COMMUNE DE MENESPLET

PLAN LOCAL D'URBANISME

DECLARATION DE PROJET VALANT MISE EN COMPATIBILITE N°1

MEMOIRE EN REPONSE A L'AVIS DE LA MRAE

Figure 1 : Projet initial

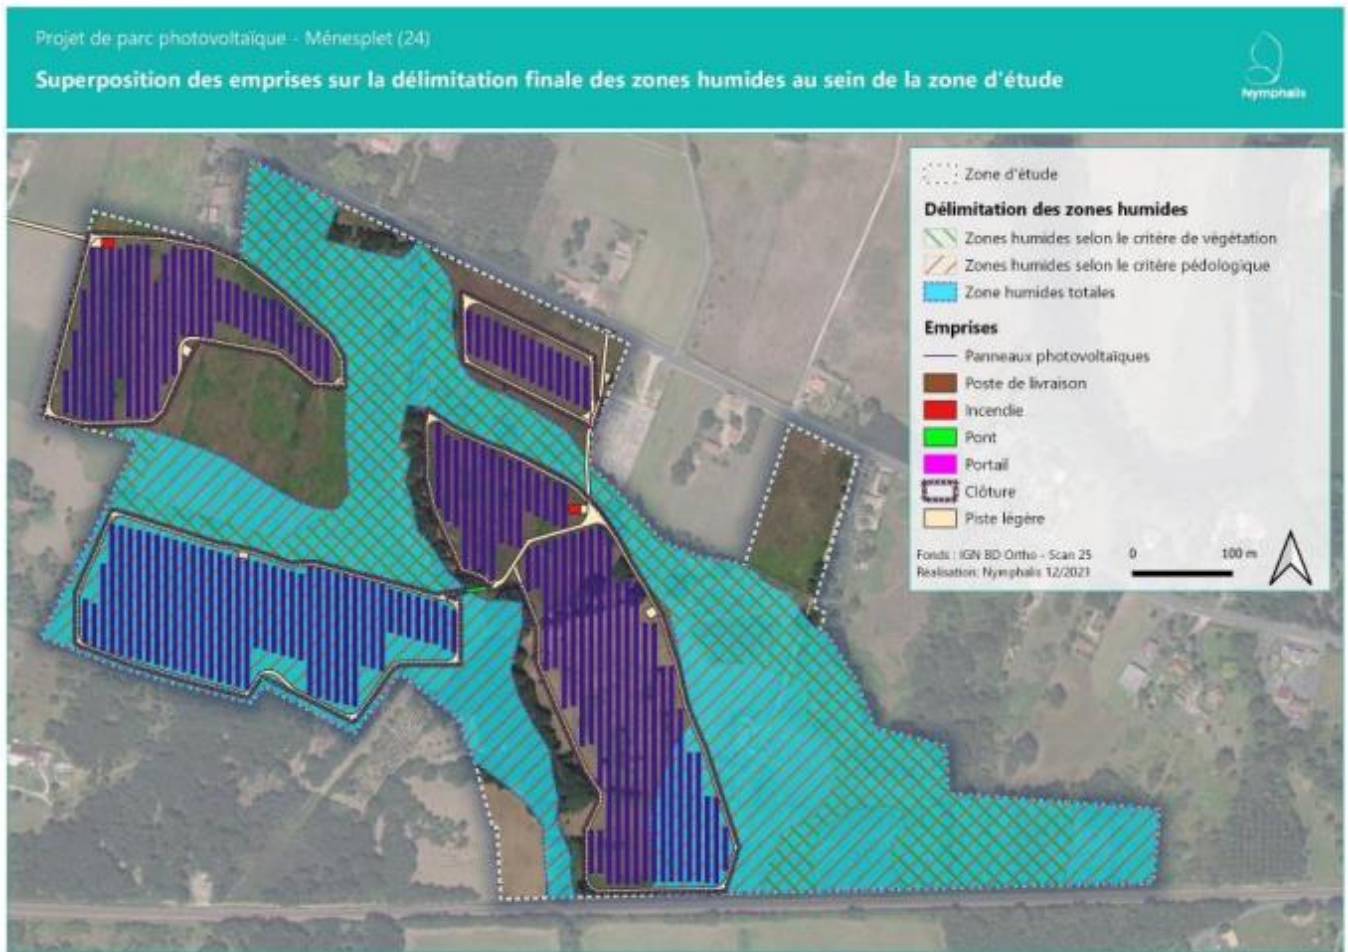
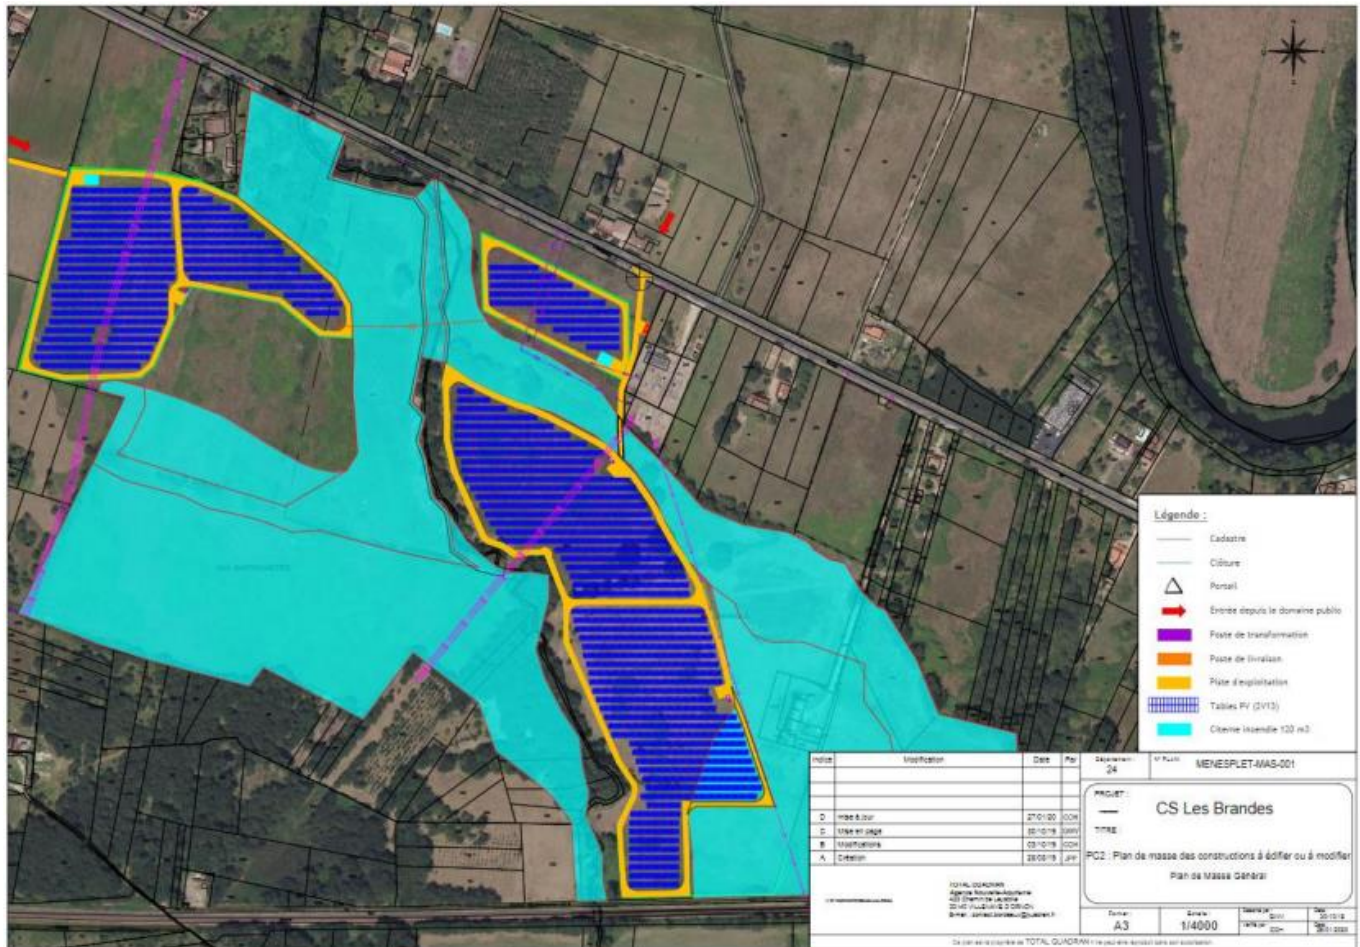
« La MRAe recommande qu'une véritable démarche ERC d'évitement, de réduction et à défaut de compensation des impacts du projet de création d'une centrale photovoltaïque soit conduite, comprenant une recherche de site d'implantation alternatif moins impactant pour les espaces naturels et agricoles. »

Concernant les zones humides, le plan d'implantation du projet a été revu afin de tenir compte de ces nouvelles zones humides identifiées, ainsi que de l'approbation en août 2021 du SAGE Isle-Dronne (sur le périmètre duquel le projet « Les Brandes » est localisé) et notamment de sa règle n°1 relative à la protection des zones humides. Des échanges ont eu lieu entre TotalEnergies et la Direction Départementale des Territoires (DDT) de Dordogne afin de discuter les interdictions et obligations s'appliquant au projet à travers ce SAGE. Dans ce cadre, une note technique a été fournie par TotalEnergies afin de justifier de l'absence de fonctionnalité des zones humides présentes sur le site « Les Brandes » et de l'impact du projet sur les zones humides qui se limite au passage des pistes et à la surface des pieux.

Il faut noter que l'impact du projet sur les zones humides a été considérablement réduit puisque la zone sud-ouest a été supprimée du projet et la zone sud-est a été réduite, ce qui représente un évitement supplémentaire d'environ 5,5ha. Les cartes ci-dessous illustrent cet effort d'évitement en présentant en premier lieu l'implantation initiale du projet sur la nouvelle délimitation des zones humides, puis le plan d'implantation final du projet après évitement supplémentaire.

Il en résulte un impact résiduel sur les zones humides de :

- ❑ 150 m² de milieu humide présentant un cortège floristique hygrophile, pour la création d'une piste reliant le secteur nord-est au secteur sud ;
- ❑ 770 m² de zones humides (selon le critère pédologique uniquement) sur le secteur sud-est pour la mise en place des pistes et des pieux

Ainsi, la surface des zones humides directement impactées par le projet sera de 920 m² directement concernées par la création de pistes et les surfaces des pieux.

Figure 5 : Tracé de la zone 1Npv (en rouge)

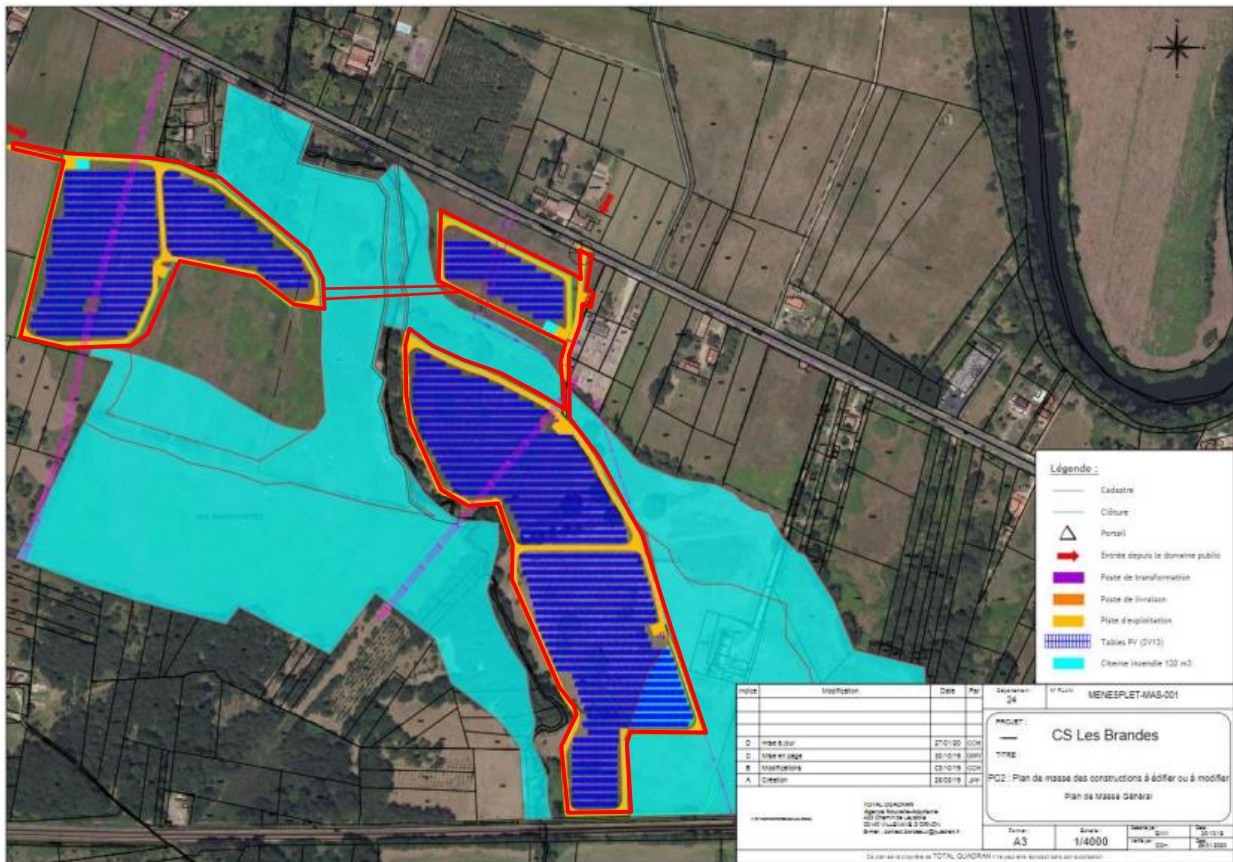
« En l'absence démontrée de site alternatif, l'emprise de la future zone Npv ne devrait pas excéder les emprises du projet après aboutissement complet de la démarche ERC. De plus, les enjeux du site en matière d'habitats d'espèces et de zone humides justifieraient la mise en place dans le document d'urbanisme d'outils réglementaires de protection des éléments environnementaux les plus importants afin de garantir une prise en compte suffisante de l'environnement lors de l'implantation de la centrale photovoltaïque. »

Le périmètre de la future zone 1Npv prendra en compte les emprises du projet après aboutissement complet de la démarche ERC en excluant les zones d'évitement. La zone 1Npv suivra le tracé des clôtures, des pistes d'exploitation et des installations électriques tel que représenté en linéaire rouge dans la figure ci-après. Ainsi, cette nouvelle définition inscrira les mesures d'évitement des secteurs sensibles.
